Informe Consolidado de Solicitud de Aclaraciones, Rectificaciones y/o Ampliaciones a la Declaración de Impacto Ambiental del Proyecto "Ampliación Comité Habitacional DS49: La Unión Hace la Fuerza, comuna de San Carlos"

Nombre del Titular : Constructora José Miguel García y Cia Ltda.
Nombre del Representante Legal : José Miguel García Echavarrí
Dirección : Claro Solar 835 Of. 401

El presente Informe Consolidado de Solicitud de Aclaraciones, Rectificaciones o Ampliaciones a la Declaración de Impacto Ambiental del proyecto "Ampliación Comité Habitacional DS49: La Unión Hace la Fuerza, comuna de San Carlos", contiene las observaciones generadas en virtud de la revisión de la Adenda.

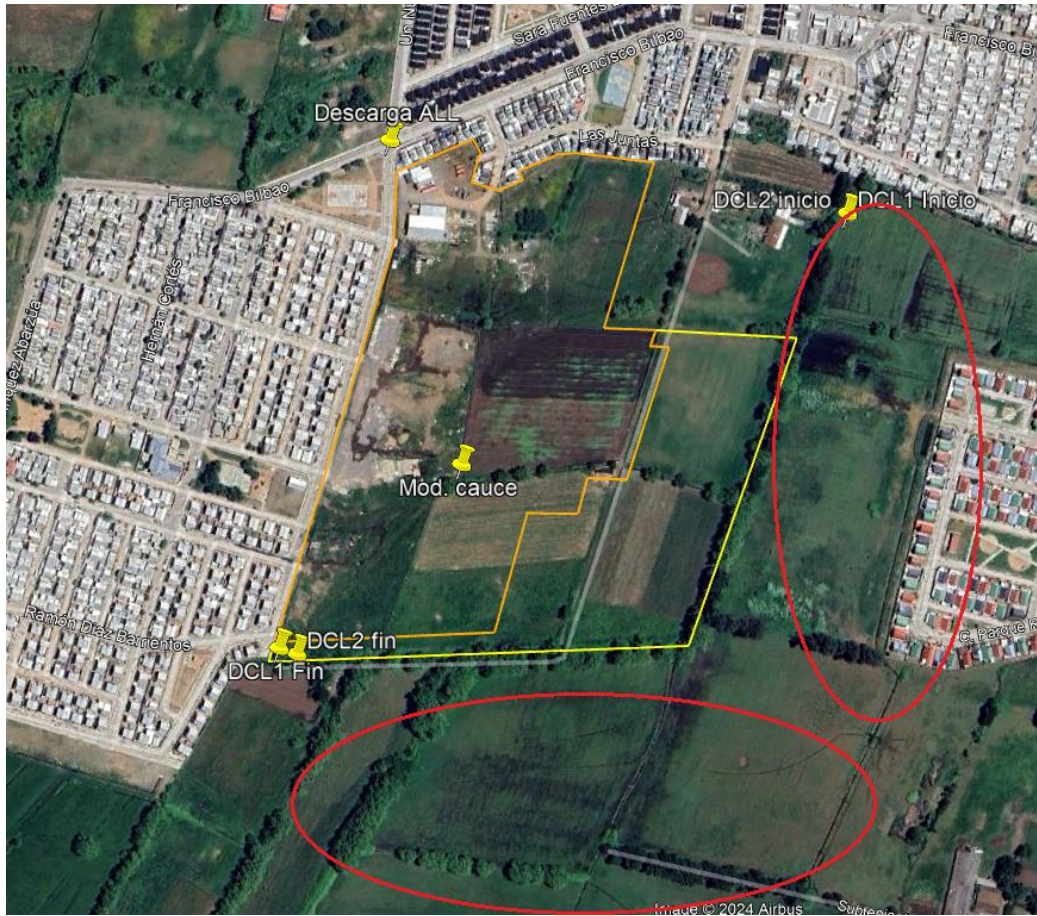
- a) Se solicita incorporar distanciamiento del sitio de almacenamiento respecto a otras construcciones y muros medianeros.
- b) Se solicita informar sistema de ventilación del sitio de almacenamiento.
- c) Se solicita indicar características de peligrosidad para cada uno de los residuos peligrosos generados, según lo establecido en el artículo 11 del D.S. N° 148/03 del MINSAL.
- d) Se solicita aclarar que la unidad de medida es cantidad en kilos o toneladas, no unidad de residuo peligroso.

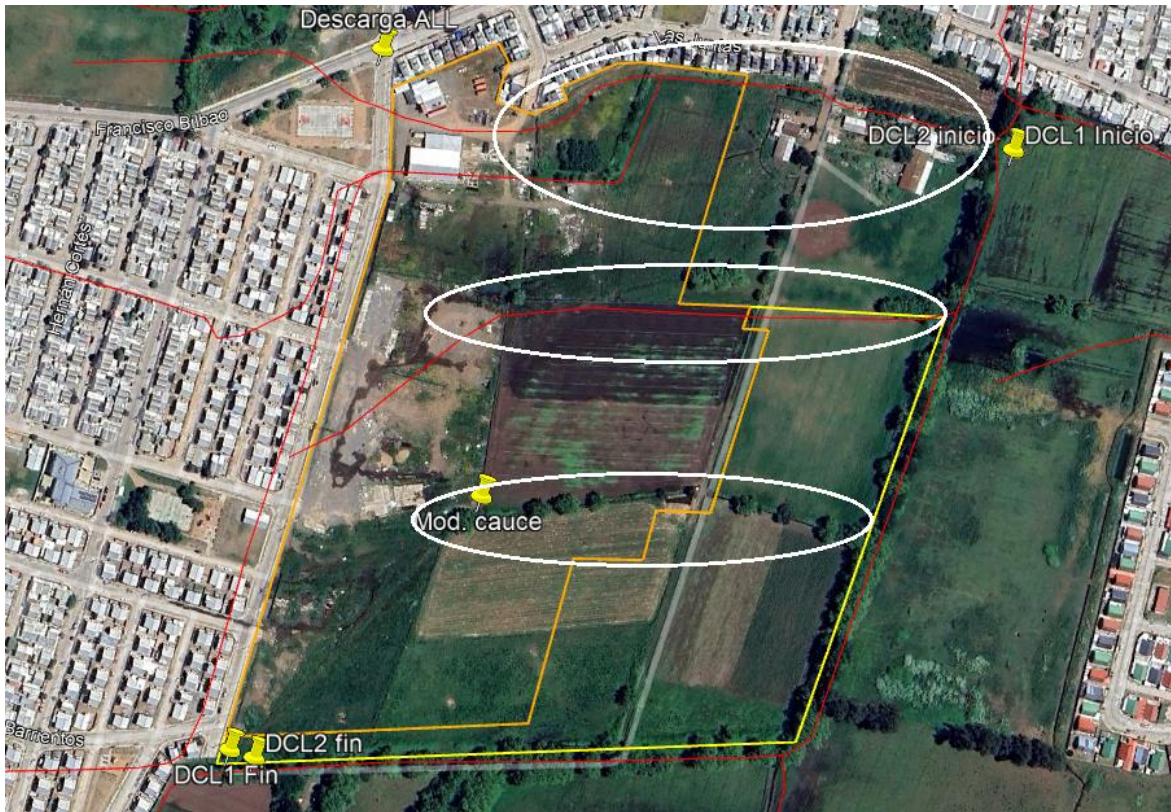
c) En virtud de lo expuesto en la DIA y anexos, si bien la titular presenta PAS 156 en el punto señalado como “Mod. cauce”, en la figura adjunta se identifican más ramales que se encuentran en el área del proyecto, se solicita a la titular presentar el PAS correspondiente para cada caso.
